# SNC PARC DU LEVAIN

Réponse au courrier P2024-005422 rédigé le 25 avril 2025 par NATRAN portant avis sur le projet ICPE - Construction d'une plateforme logistique à LEVAINVILLE

Paris, le 30/04/2025,

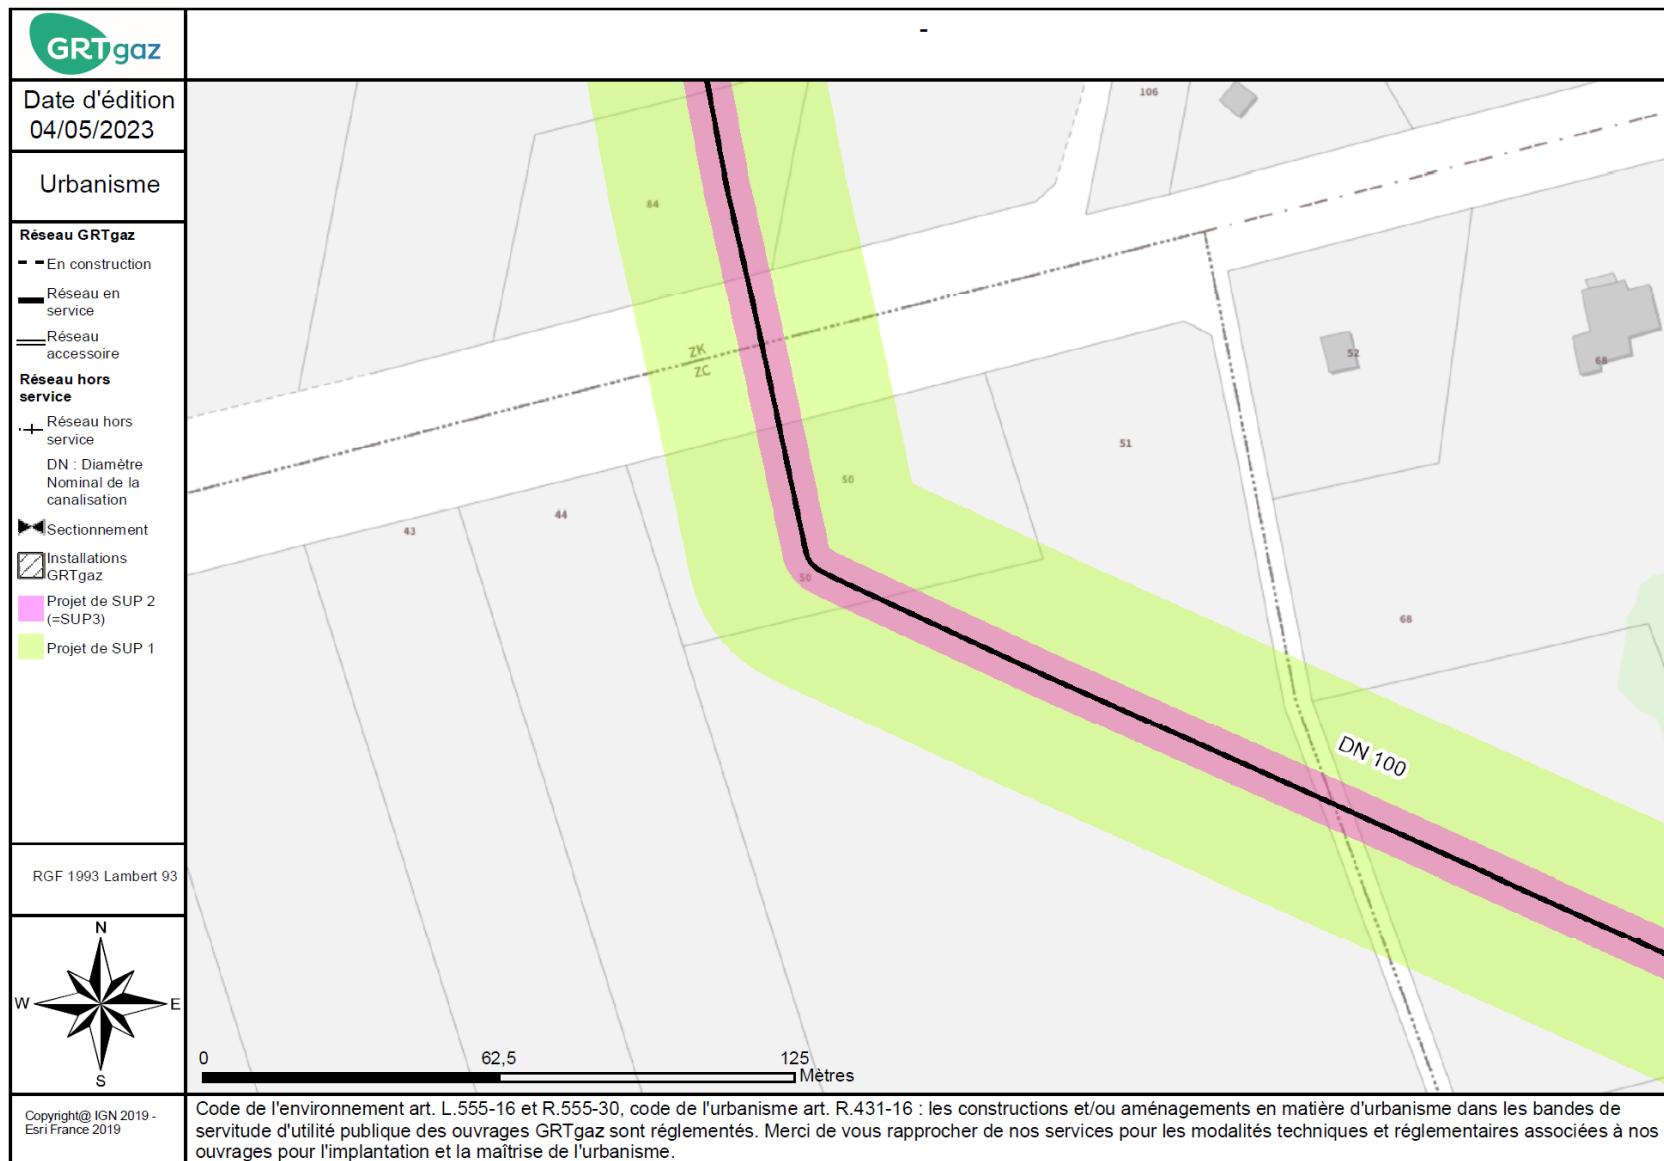
5. Contraintes liées à la voirie	<p><b>Étude de compatibilité de surcharge :</b></p> <p>L'analyse de compatibilité est réalisée à partir du document 'LEVAINVILLE_QTL_14-03-25_PROFIL EN TRAVERS SERVITUDE GAZ IND A.pdf' que vous nous avez transmis.</p> <p>Nous avons mesuré les valeurs suivantes de recouvrement de notre ouvrage :</p>	Des mesures ont été prises en études et reportées sur les coupes indiquant des protections en pehd. Ces mesures seront reportées en phase projet du dossier et contrôlées dans leur mise en œuvre suivant le CCT GRT Gaz fourni en annexe de votre courrier

<ul style="list-style-type: none"><li>• En phase travaux : Valeur minimale : 0,87 m - Coupe 21 Valeur maximale : 1,42 m – Coupe 29</li><li>• En phase chantier terminé : Valeur minimale : 1,30 m – Coupe 22 Valeur maximale : 1,83 m - Coupe 29</li></ul> <p>Pour chaque valeur, nous avons réalisé un calcul de compatibilité concernant deux types d'engins :</p> <ul style="list-style-type: none"><li>• Engins de chantier de type chenillards faisant 50 Tonnes.</li><li>• Engins routiers faisant 52 Tonnes.</li></ul> <p>Notre calcul prend en compte des engins passant sur notre ouvrage de façon <b>PERPENDICULAIRE</b> ce qui devra être respectée pendant la phase des travaux.</p> <p><b>Pour l'ensemble des valeurs mesurées avec les types d'engins, votre projet est compatible.</b></p> <p><b>Protection de notre ouvrage :</b> Pour les traversées de voies de circulation, y compris temporaires pour travaux, l'ouvrage GRTgaz doit être protégé mécaniquement par des dalles en PEHD dès lors que le terrassement au-dessus de celui-ci atteint moins de 1,20m. Ces dalles ne valent pas répartition de charge mais prévienne du risque d'accrochage de notre réseau. Ces dalles seront disposées à une profondeur comprise entre 30 et 50 cm au-dessus de notre ouvrage. <b>Le terrassement en phase travaux étant inférieur à 1,20m, la mise en place de protection mécanique est nécessaire. Le coût de ces travaux sera supporté par l'aménageur.</b></p> <p><b>Un linéaire est à mettre en place au niveau des croisement de route (Voirie PL, VL et piéton), cela représente une distance entre 50 à 55m.</b></p> <p>Deux solutions sont possibles :</p> <ul style="list-style-type: none"><li>- Réalisation et mise en place des dalles par notre service ingénierie avec un délais de pose estimé de 1an à 2 ans. (En P.J – Plaquettes_projets d'aménagement)</li><li>- Réalisation et mise en place de dalles par l'aménageur :<ul style="list-style-type: none"><li>o Cahier des charges à respecter (En P.J les caractéristiques des dalles PEHD à mettre en place 'CZ-002-S_009')</li><li>o Rédaction d'une convention de travaux entre les parties avec un coût de surveillance facturé (Forfait de 900€/jour)</li></ul></li></ul>
